**Commune de FAULQUEMONT**

*Modification  
du Plan Local d'Urbanisme*

*Notice explicative*

Août 2010

REGLES D'IMPLANTATION DES  
CONSTRUCTIONS PRINCIPALES  
Zone U, hors centre ancien  
(Art. U6).

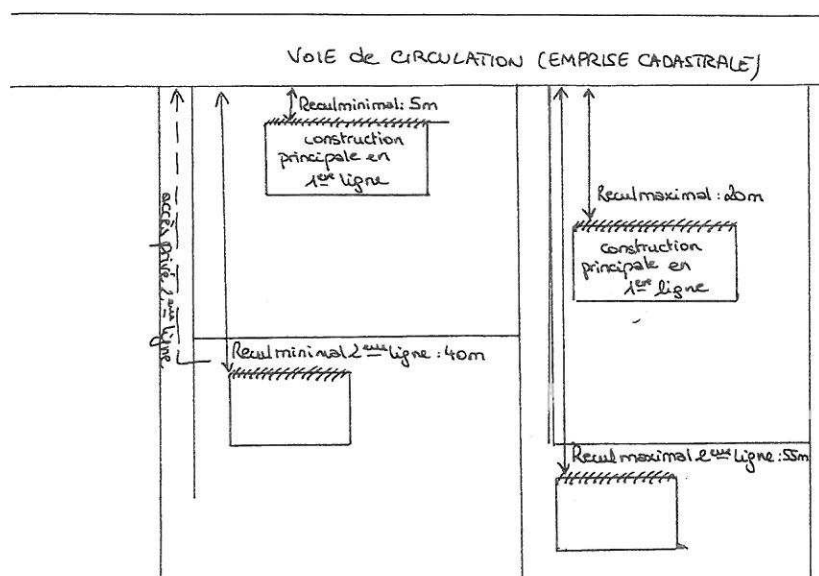
La commune a décidé d'autoriser l'implantation des constructions d'habitation en seconde ligne dans la zone d'extension mixte, en dehors du secteur Ua de Faulquemont et de la zone de bâti continu au centre ancien de Chémery. Ce mode d'urbanisation est un moyen de densifier la trame urbaine existante là où il n'existe pas d'enjeux de préservation d'une trame urbaine d'origine (comme c'est le cas en centre ancien). Toutefois, la commune a décidé de réglementer l'implantation des constructions principales par rapport aux voies de circulation, de façon à mieux encadrer ce mode d'urbanisation, dans le même esprit que pour la première ligne de constructions principales.

L'article U1 précise que sont interdites « les constructions à usage d'habitation implantées en seconde ligne d'urbanisation en secteur Ua et au sein du tissu bâti en ordre continu dans le centre ancien de Chémery ».

L'article U6 différencie les règles appliquées à la première et à la seconde ligne de constructions principales. Pour les constructions principales implantées en second rang, « la façade sur rue de la construction principale devra se situer dans une bande comprise entre 40 et 55 mètres de l'alignement des voies ouvertes à la circulation publique existantes, à modifier ou à créer. Pour les voies privées, la limite d'emprise de la voie se substitue à la définition de l'alignement ».

La prescription existante au règlement avant modification précisant que « au delà de la bande des 20 m, seule l'implantation des façades des bâtiments annexes est autorisée », a été supprimée.

# Annexe de Chémery

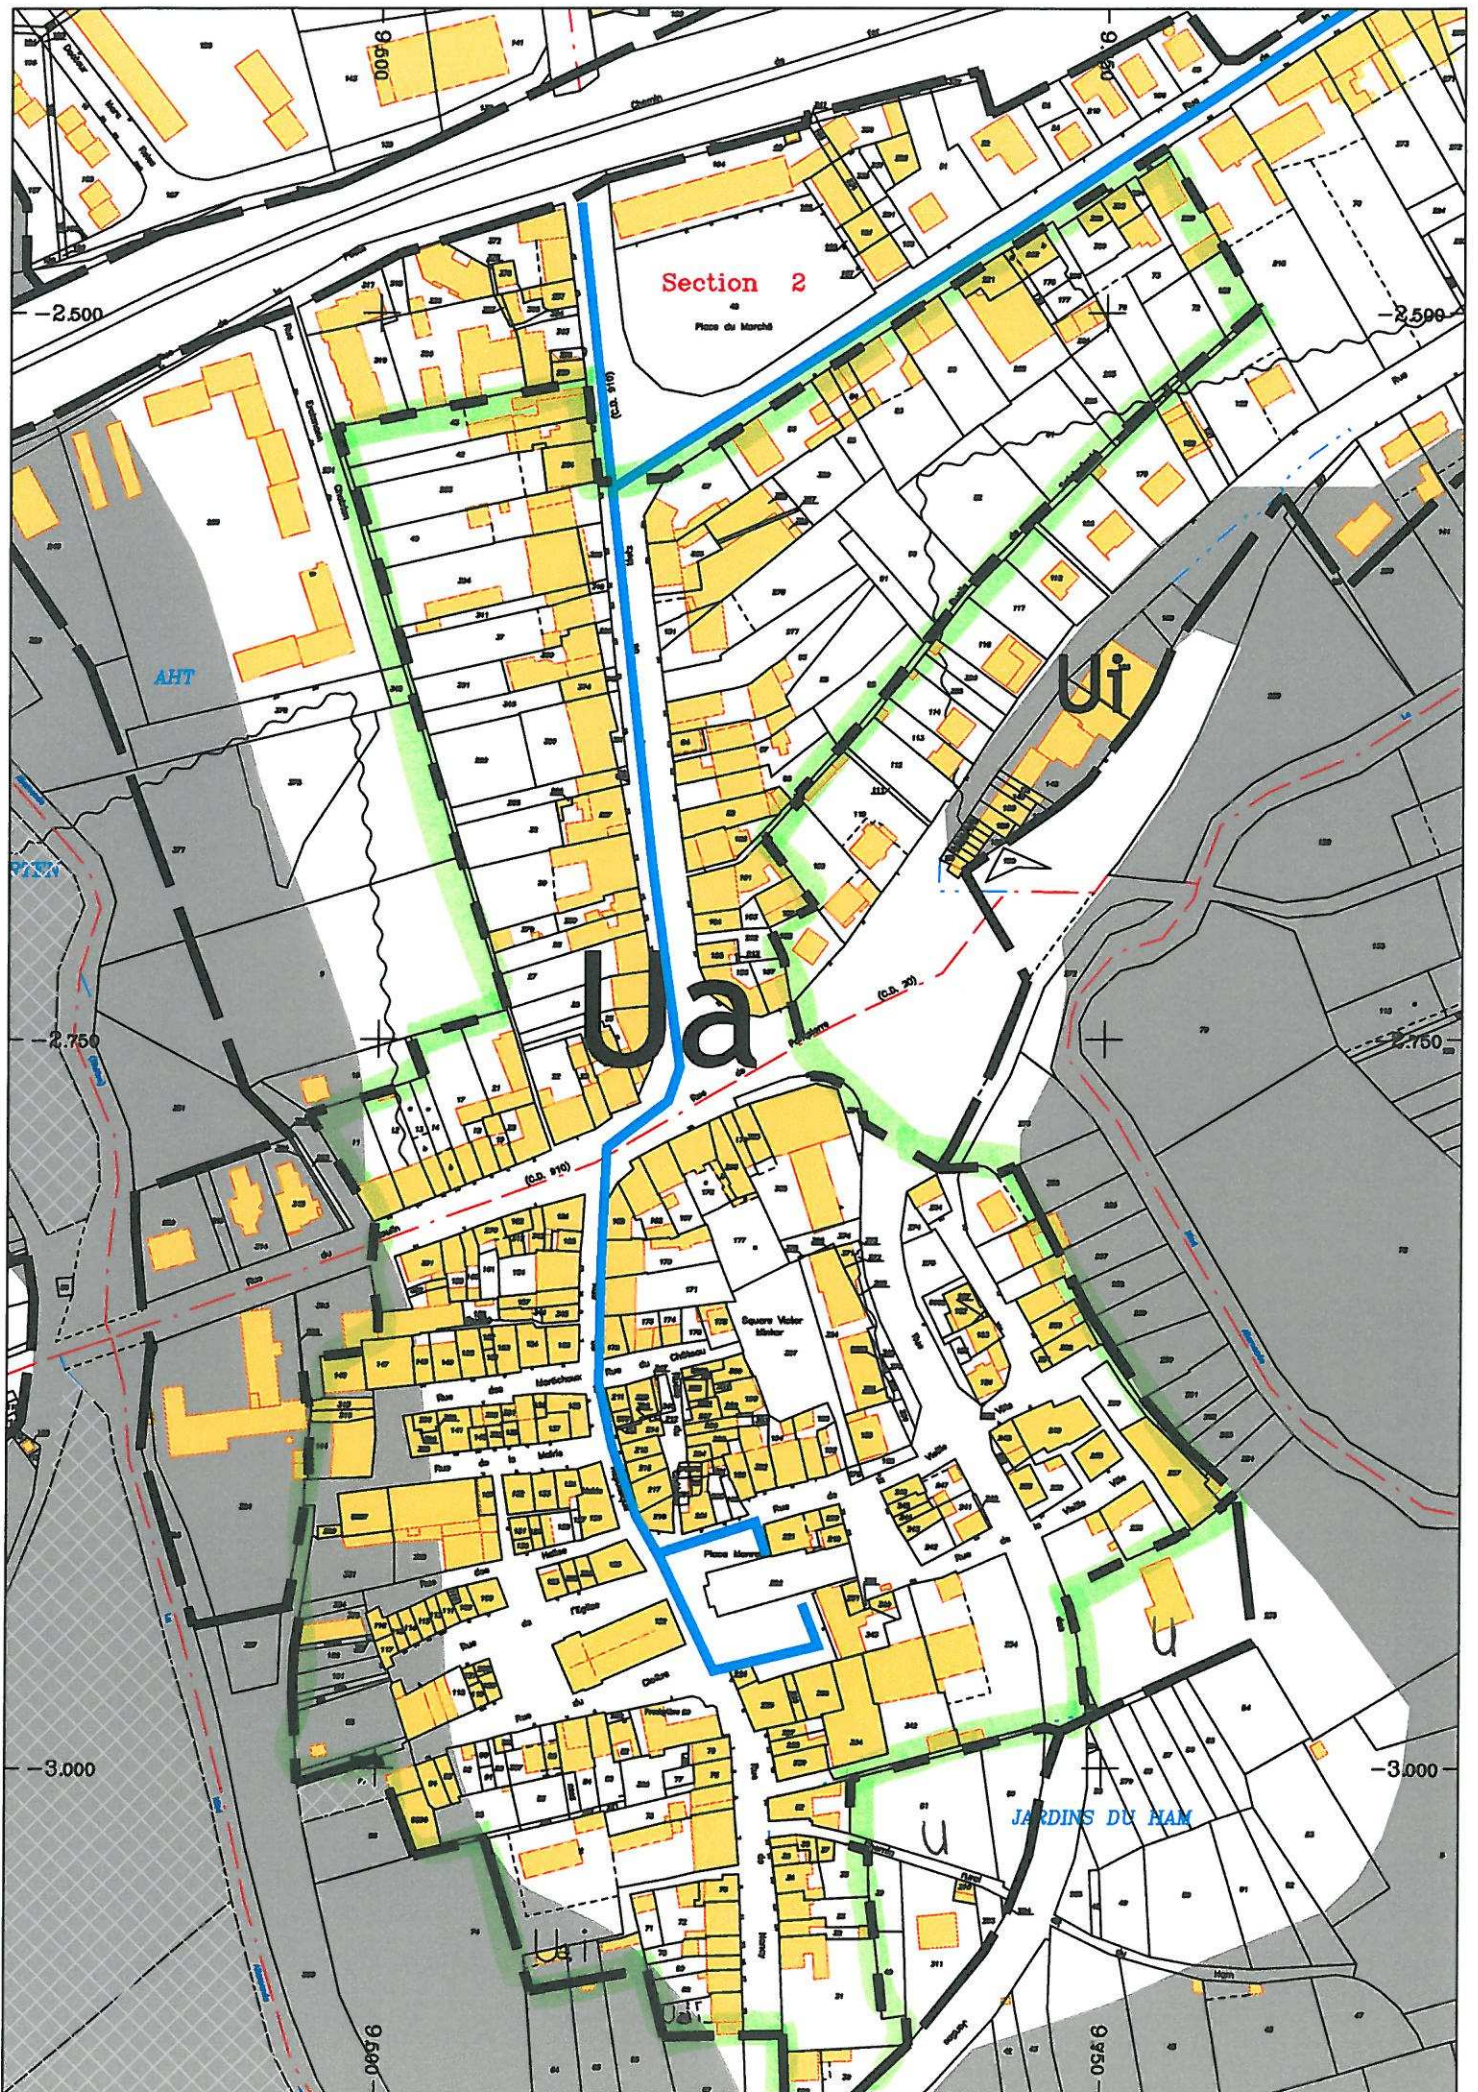
- « les accès carrossables sont interdits sur le chemin de la bigoterie en centre ancien de Chémery » : ceci afin d'éviter des constructions avec accès sur cette voie qui n'est pas conçue aujourd'hui pour une urbanisation. Ce secteur, pourra être urbanisé à plus long terme de part et d'autre de cette voie (révision du PLU), sur la base d'un schéma d'aménagement cohérent. Cette modification a été opérée à l'article 3 de la zone U.

Mention de l'interdiction d'accès  
carrossables sur le chemin de la Bigoterie

Suppression de l'emplacement réservé n°8 (déviation)

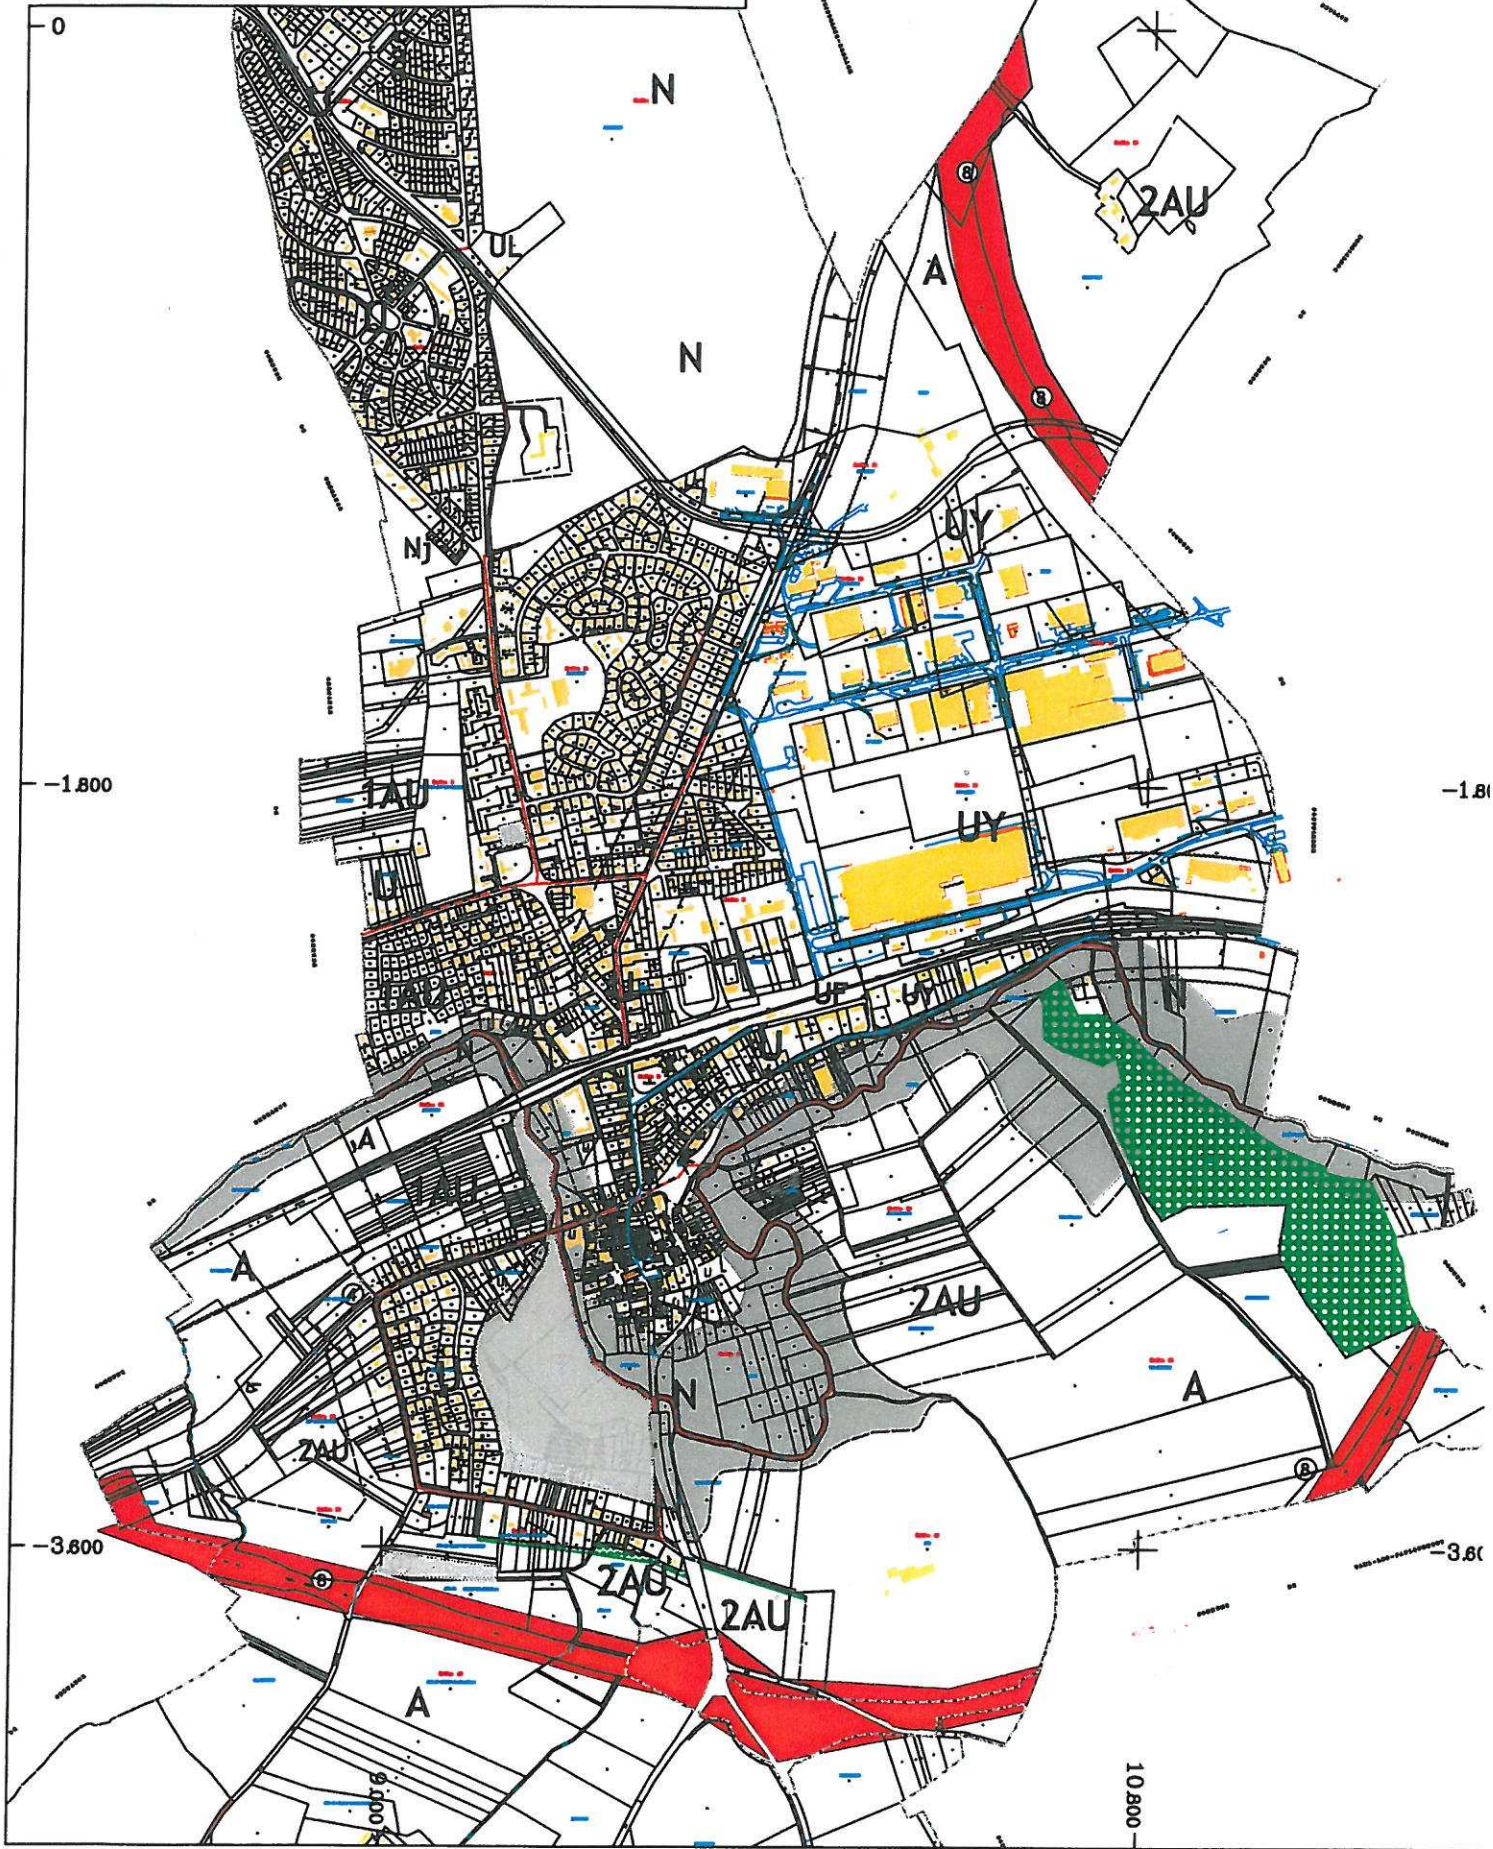
- emplacement réservé n°8, dont l'objet était la déviation de Faulquemont au bénéfice du Conseil Général de Moselle, sur 43 Ha. Le conseil général a été consulté avant suppression de cet emplacement réservé.
- emplacement réservé n°2, dont l'objet était la création d'une place au bénéfice de la commune, sur 17 ares.

Les travaux correspondant ont été réalisés, ces emplacements n'étant plus d'aucune utilité.
